Ministero della Transizione Ecologica

OGGETTO: [ID 8425] Viabilità di accesso e di modifiche minori relative alla nuova fermata AV di Foggia-Cervaro nel quadrante sud-orientale del territorio comunale di Foggia - Valutazione preliminare ai sensi dell'art. 6, c. 9 del D. Lgs. 152/2006. Nota Tecnica.

Figura 1: Planimetria generale ante operam (sinistra) e post operam (destra) (Fonte: Allegati alla Lista di controllo)

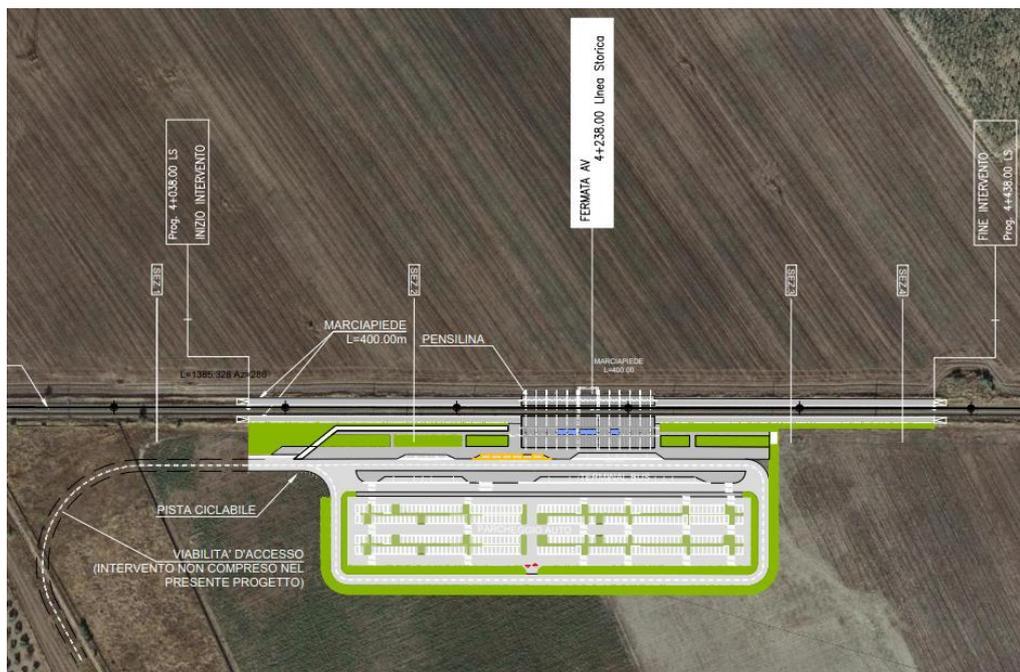
Con riferimento all'istanza di valutazione preliminare di cui alla richiamata nota del 10/05/2022, gli interventi prevedono:

- realizzazione di una nuova viabilità di accesso alla fermata Foggia-Cervaro, di estensione pari a circa 460 m, che si riconnette con la rete stradale esistente attraverso una nuova intersezione a raso, comprensiva di impianto di illuminazione e collettore acque meteoriche;

- allungamento di due pensiline di banchina fino ad una lunghezza totale di 250 m rispetto ai 77,7 m di lunghezza previsti nel progetto assentito;
- allungamento di 8,65 m del sottopasso e allargamento della banchina ad isola previsti nel progetto assentito a servizio del secondo binario di fermata in modo da garantire la predisposizione per un eventuale futuro terzo binario;

- incremento delle dimensioni del fabbricato viaggiatori;
- realizzazione di una porzione delle rampe di accesso ciclo/pedonali per predisporre il futuro eventuale collegamento con l'area di nuova urbanizzazione prevista ad est della linea ferroviaria esistente.

Figura 4: Planimetria di progetto viabilità NV01 (a sinistra) e stralcio planimetrico NV01A (a sinistra) (Fonte: Allegati alla Lista di controllo)

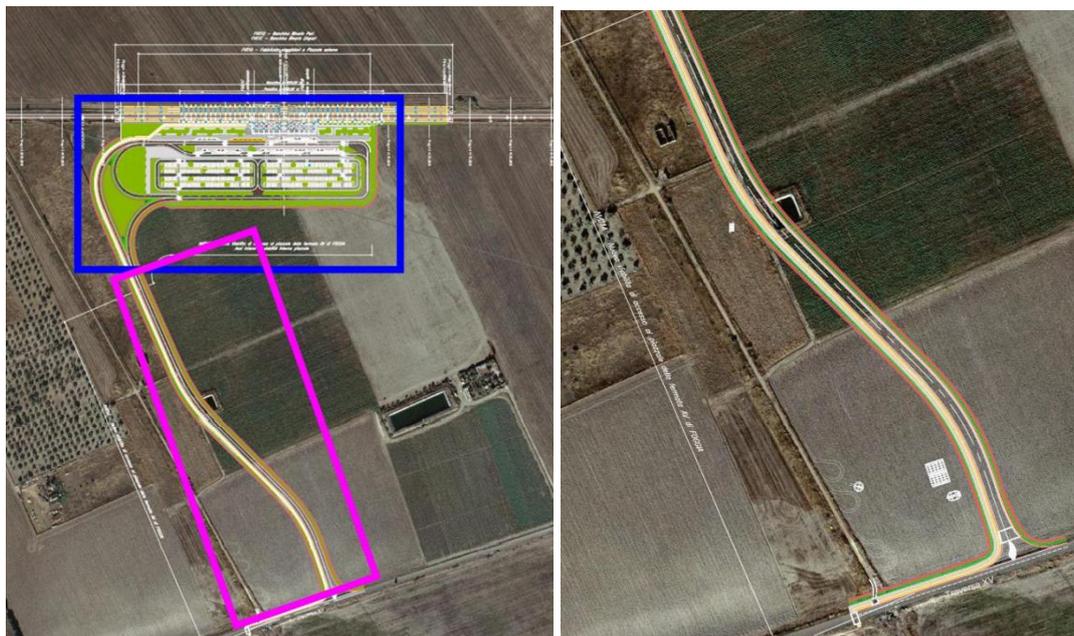
1. NV01A, nuova viabilità di accesso al piazzale (in rosa nella figura sotto riportata);
2. NV01B, nuova viabilità di piazzale (in blu nella figura sotto riportata).

1. NV01A, nuova viabilità di accesso al piazzale, strada di categoria F – Locale urbana.

La nuova viabilità ha un'estensione pari a circa 460 m, per consentire l'accesso carrabile e ciclopedonale alla fermata AV e la connessione con la rete stradale esistente (Traversa XV Strada del Salice Nuovo e Via Giuseppe Parini). Gli interventi comprendono anche la realizzazione di un impianto di illuminazione e collettore acque meteoriche (con impianto di prima pioggia e vasca di laminazione). La viabilità di progetto si allaccia alla viabilità esistente attraverso una intersezione a raso.

La piattaforma ha una carreggiata a doppio senso di marcia composta da 2 corsie da 3,50 m e banchine da 0,50 m, per una larghezza totale pari a 8,00 m, configurandosi come una strada di categoria F "locale urbana".

Sul margine destro della piattaforma è presente un marciapiede pedonale di larghezza pari a 1,50 m, mentre sul margine sinistro della piattaforma sono previsti una fascia protettiva da 0,75 m, una pista ciclabile bidirezionale di larghezza pari a 2,50 m ed un marciapiede pedonale di larghezza pari a 1,50 m. La sezione trasversale totale è pari a 14,25 m.

Figura 7 :Vista prospettica 3D della nuova Fermata AV di Foggia (Fonte: Allegati alla Lista di controllo)

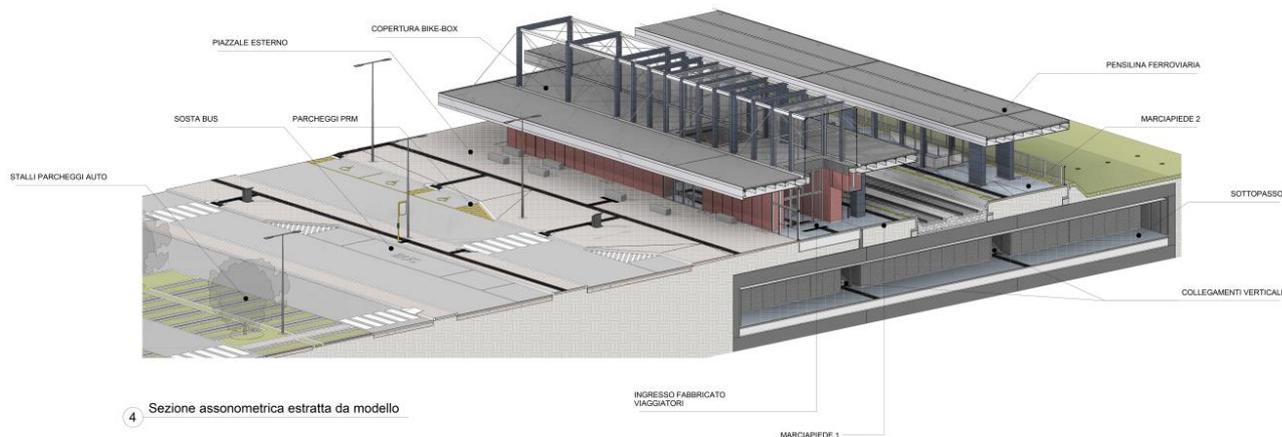
Con riferimento **all'allungamento di due pensiline di banchina**, portandole dai 77,7 m di lunghezza previsti nel progetto assentito, ad una lunghezza totale di 250 m, nella Lista di controllo il proponente riporta che tale modifica è stata introdotta in recepimento delle più recenti disposizioni di Rete Ferroviaria Italiana S.p.a. per le fermate destinate a servizi di lunga percorrenza di tipo AV.

Con riferimento al sottopasso pedonale di fermata, posto alla progressiva 4+246.96, di sezione 9,60 m x 3,50 m, costituito da una struttura centrale da cui si diramano le quattro rampe scale di accesso alle banchine, nella Lista di controllo il proponente riporta che gli interventi in esame prevedono **l'allungamento di 8,65 m del sottopasso e l'allargamento della banchina ad isola** rispetto alla configurazione prevista nel progetto assentito, per garantire la predisposizione per un eventuale futuro terzo binario.

Con riferimento al fabbricato viaggiatori, gli interventi oggetto dell'istanza presentata prevedono l'incremento delle dimensioni del fabbricato di circa 1 m in larghezza, per ragioni di natura strutturale, e circa 5 m in lunghezza, per allocazione di alcuni impianti ausiliari in recepimento delle più recenti disposizioni di Rete Ferroviaria Italiana S.p.a. in materia di gestione dei fabbricati viaggiatori.

Gli interventi prevedono, infine, la realizzazione di una porzione delle rampe di accesso ciclo/pedonali per predisporre il futuro eventuale collegamento con l'area di nuova urbanizzazione prevista ad est della linea ferroviaria esistente.
